令和3年12月10日

原子力科学研究所

原子炉設置変更許可申請書

放射性廃棄物の廃棄施設等の変更

第8-2-1図 放射性廃棄物の廃棄施設 基本系統説明図

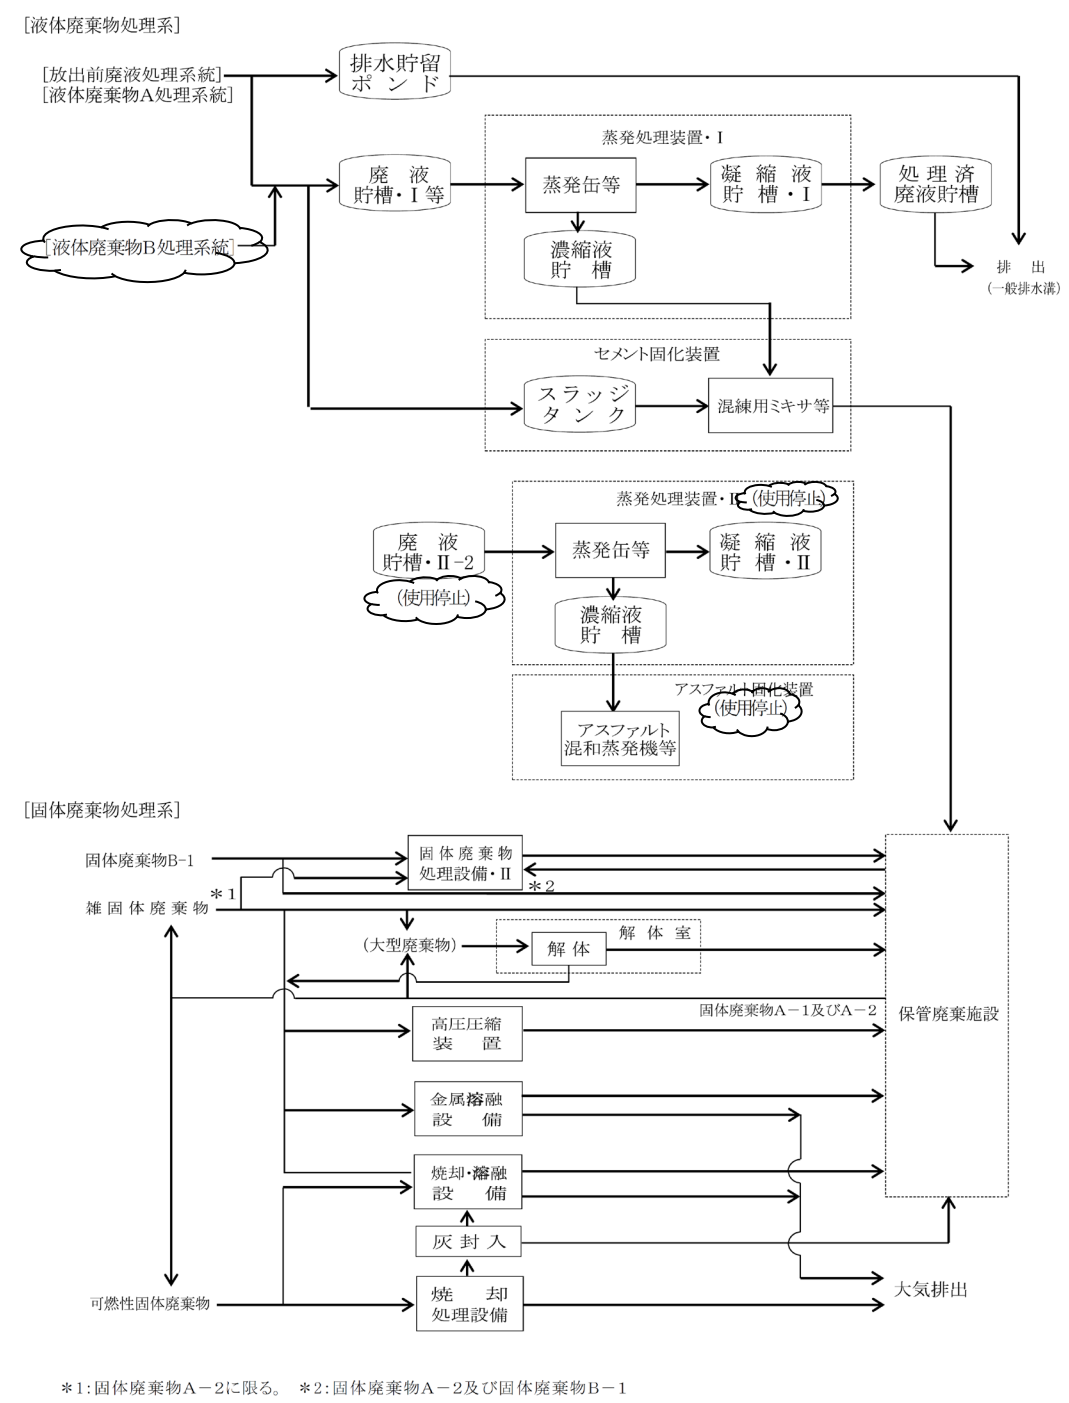
アスファルト固化装置等の使用停止

第1図 空气中の熱媒ガス濃度

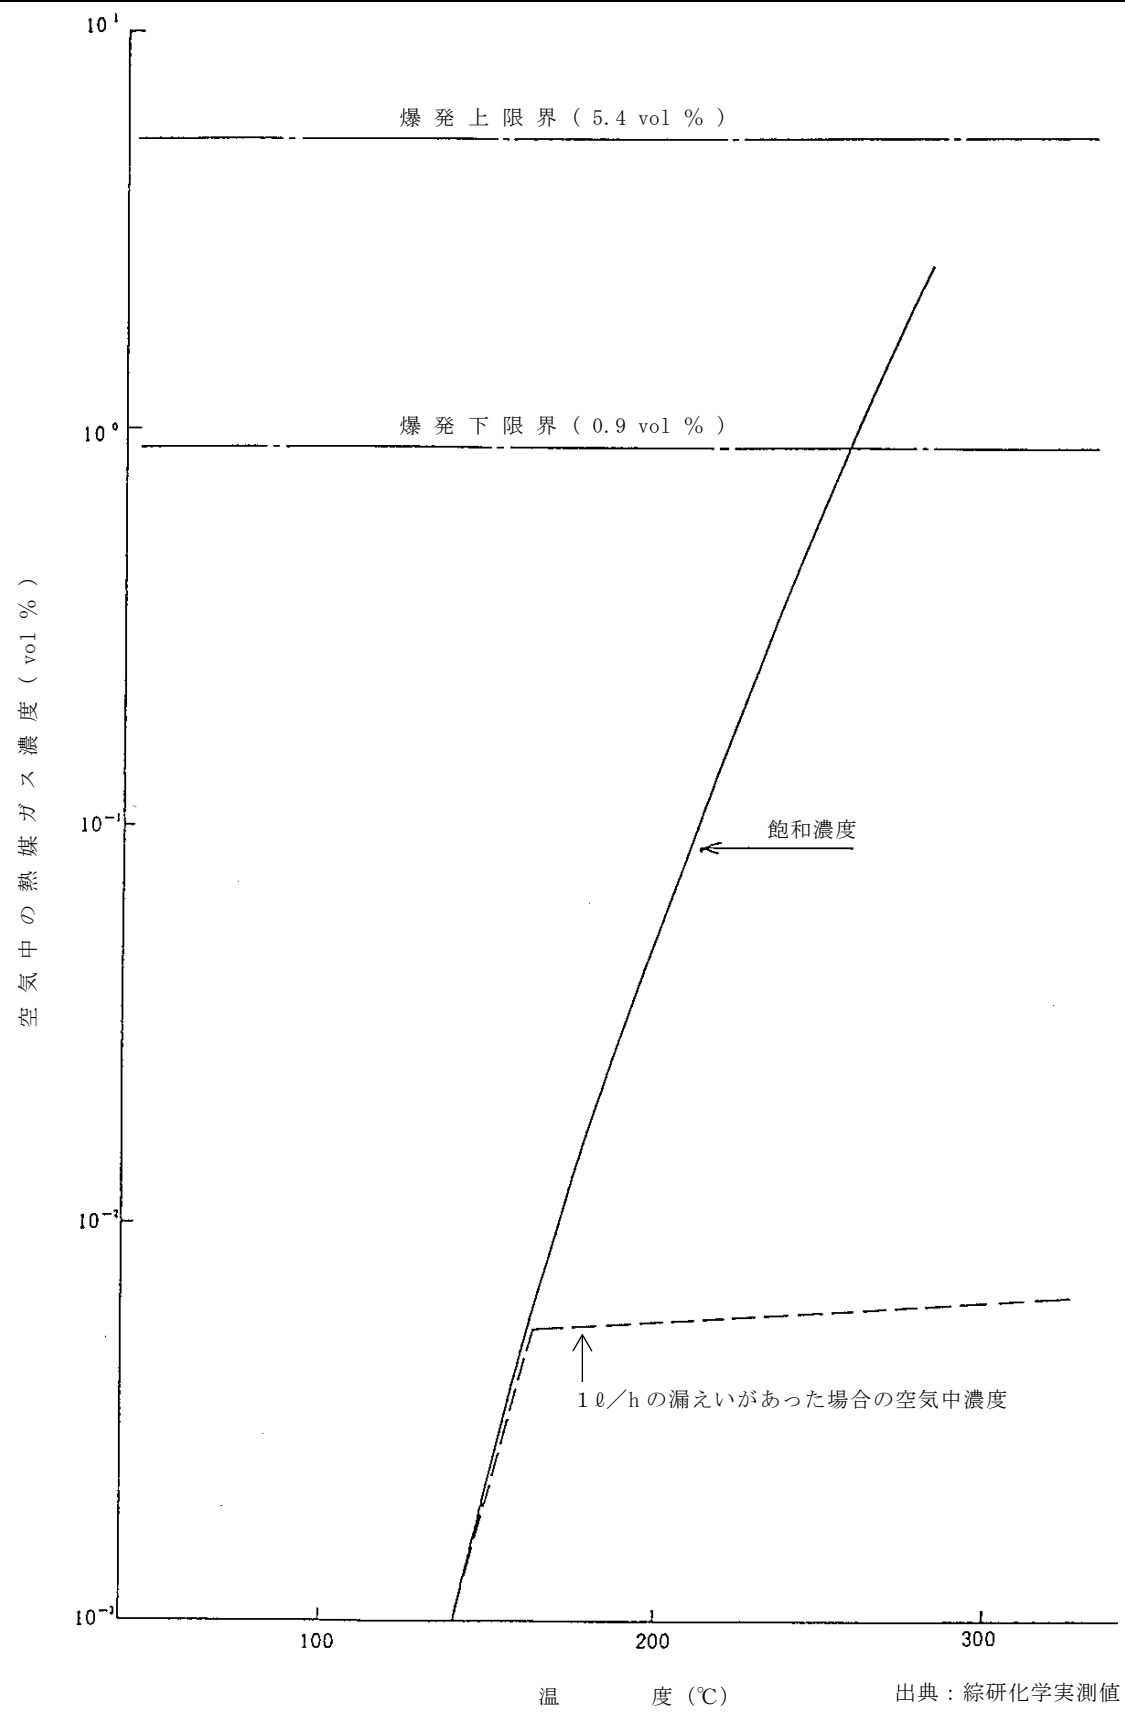
変更前	変更後	備考
<p style="text-align: center;">追 補 2</p> <p style="text-align: center;">「8-5 廃棄施設の概要」の追補</p> <p style="text-align: center;">添付書類八「8-5 廃棄施設の概要」の記述に次のとおり追補する。</p> <p>I アスファルト固化装置の火災対策について</p> <p>アスファルト固化装置は、2種類の可燃性物質（アスファルト及び熱媒）を取り扱うので、火災対策には十分に配慮する。</p> <p>本装置における火災対策は、次の2段階の対策から成り立っている。</p> <p>(1) 可燃性物質が引火することがない温度条件下で運転制御を行い、さらに引火防止対策を講ずる。</p> <p>(2) 万一の引火の際には、火災の拡大を防止し、迅速に消火する対策を講ずる。以下に、具体的な火災対策について述べる。</p> <p>1. 機器設計上の防火対策</p> <p>1) アスファルト混和蒸発機の加熱は、熱媒による間接加熱方式を採用し、熱媒温度はアスファルトの引火点（約300℃以上）より十分低い温度に制御する。アスファルト固化装置で使用することを計画しているアスファルトと熱媒の物性値を第1表及び第2表に示す。</p> <p>2) 熱媒循環系の気相部（熱媒吸収槽及び熱媒槽内部）は窒素ガス雰囲気とし、熱媒の酸化を防止するとともに、高温状態における熱媒と空気との接触を遮断する。</p> <p>3) 熱媒を使用する部屋に設置する電気機器（電動機、照明等）は、全て防爆型を採用する。</p> <p>4) 静電気の蓄積による火花の発生を防止するため、本装置の主要機器は全て接地する。</p> <p>5) 熱媒加熱器、熱媒ポンプ、熱媒槽、アスファルト混和蒸発機等の熱媒を扱う機器の周辺には、万一の熱媒漏えいに対してガス検知器及び油検知機を設置し、警報発信と同時に自動的に熱媒加熱器、熱媒循環ポンプを停止させ、熱媒を熱媒槽に排出させる。さらに多量の漏えいがある場合には、水噴霧消火設備を作動させ、漏えい熱媒を緊急冷却させる。アスファルト混和蒸発機のロータリージョイント部から仮に1ℓ/hの非常に大きい漏えい速度で熱媒が固化セル内に漏えいし、全てが蒸発したと仮定しても空気中の熱媒濃度は0.006vol%で第1図に示すように熱媒の爆発限界にくらべて十分低い値である。</p> <p>6) アスファルト固化装置に供給するアスファルトの溶解は、誘導加熱を行い、局部加熱を防止する。</p> <p>2. 機器配置上の防火対策</p> <p>1) 可燃性物質を扱う機器周辺等防火上必要な箇所については、防火扉、自動火災報知器の設置を行う。</p> <p>2) 類焼、延焼を防止するため、換気ダクトに温度感知式ダンパーを設けて、温度異常上昇時には自動的にダンパーを閉じ、各部屋ごとに隔離する。</p> <p>3. 消火対策</p> <p>1) 熱媒を扱う部屋には、水噴霧消火設備を設置する。</p> <p>2) 本装置を設置する区域には、必要に応じて屋内消火栓、可搬型消火器を設置する。</p>	<p style="text-align: center;">(削る)</p>	<p>アスファルト固化装置等の使用停止に伴う追補の削除</p>
